Second opinion - achter dijk 2a te broek op Langedijk

projectnummer 0434914.101
definitief
5 november 2020

Figuur 2-1: Herhaling van figuur 7 uit de geohydrologische rapportage. In deze rapportage zijn watergangen en greppels geaccentueerd.

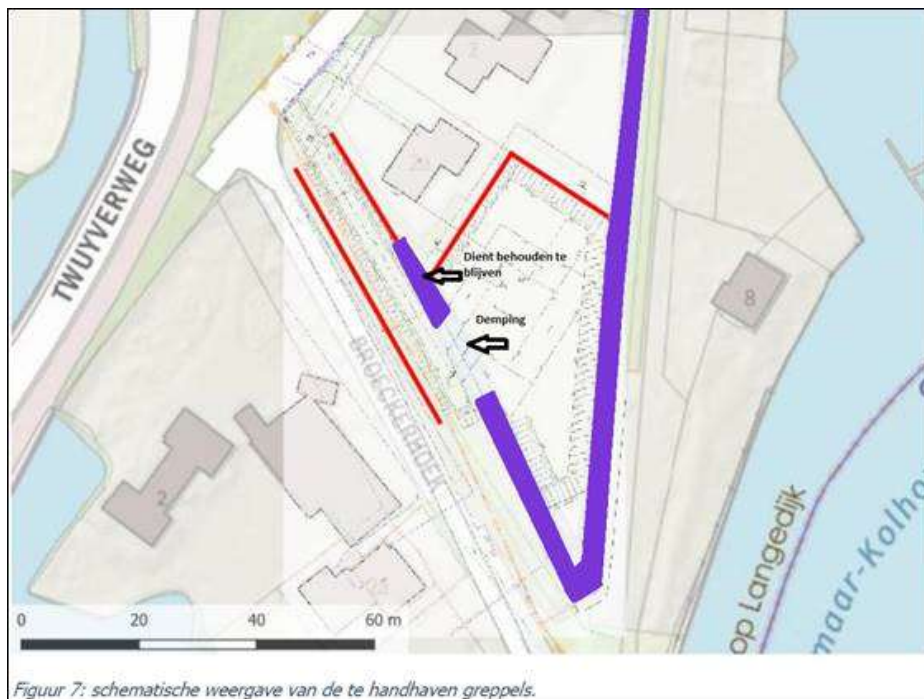
Het niet meenemen van dempingen is een omissie in de analyse. In Figuur 2-1 is aangegeven waar watergangen blijven en waar deze wordt gedempt.

In de onderzoeken van Tjaden zijn peilbuizen geplaatst. Deze peilbuizen geven aan dat peilbuis 1 (nabij de woning) hogere grondwaterstanden heeft dan de peilbuizen 2 en 3 (op afstand van de woning). De watergang nabij de woning 2A heeft waarschijnlijk een positieve invloed op de

grondwaterstand van deze woning. Advies is om dit deel te behouden. Het huidige plan voorziet daarin, maar de stukken geven dit niet heel expliciet weer.

- Waterpartij direct achter perceel 2a, zoals nu onderdeel van het plan is, expliciet behouden.
Deze heeft zeer waarschijnlijk een positieve invloed op de grondwaterstand. Bij planaanpassingen moet dit deel van de watergang behouden blijven.

Figuur 2-2: Hoogtekaart rondom de projectlocatie. Daarin is met pijlen de afstromingsrichting van (regen)water weergegeven.

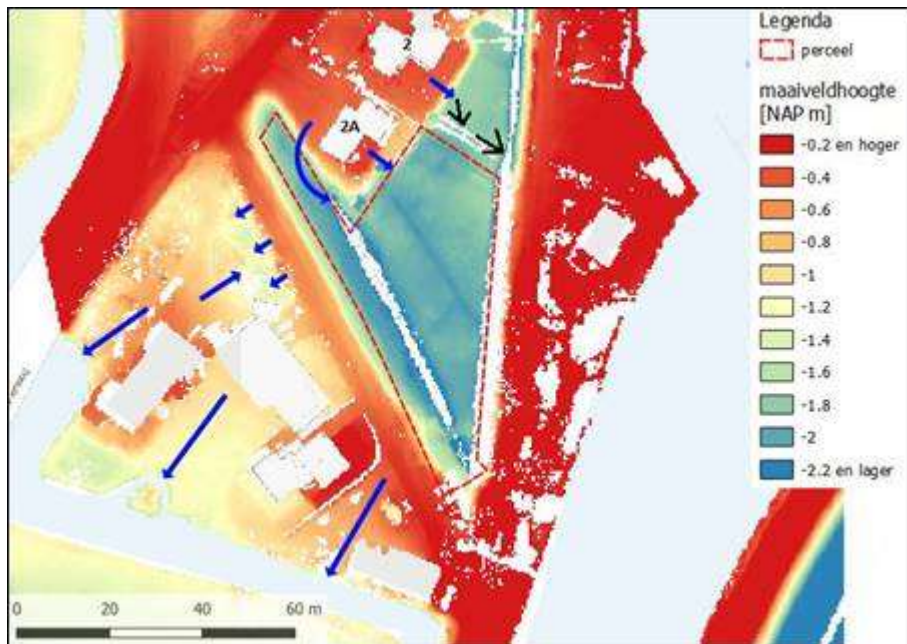
De versie van 30 juli 2020 gaat ook in op de afwatering van de woning dijk 2. In Figuur 2-2 is de situatie weergegeven. Het beeld is dat de afstroming van (regen)water van dijk 2 niet naar het projectgebied afwatert, maar naar een andere locatie. Daardoor is invloed op de afvoersituatie van dijk 2 door het voorliggende project op voorhand uit te sluiten.

Figuur 2-3: Locatie van de uitbouw van 2A. Zoals weergegeven in de rapportage van Tjaden.

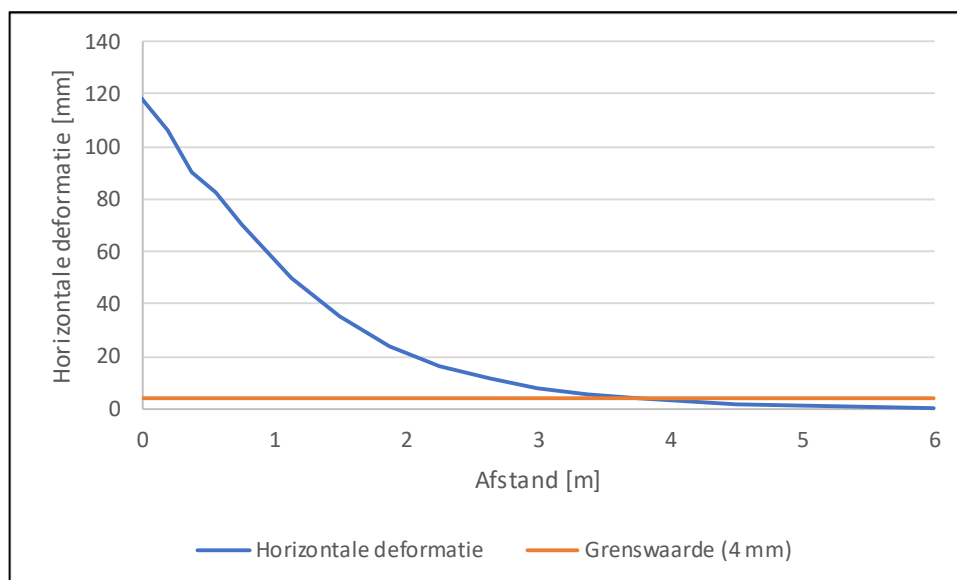
De uitbouw is weergegeven in Figuur 2-3. Te zien is dat deze zichtbaar is in de foto, maar niet in het bovenaanzicht.

- De uitbouw is niet benoemd door Tjaden.

- De uitbouw lijkt niet op de tekening te staan van HB Adviesbureau (2020) “NIEUWE SITUATIE INCLUSIEF DWARSPROFIELEN”; kenmerk: 18HB0316-NS-001.
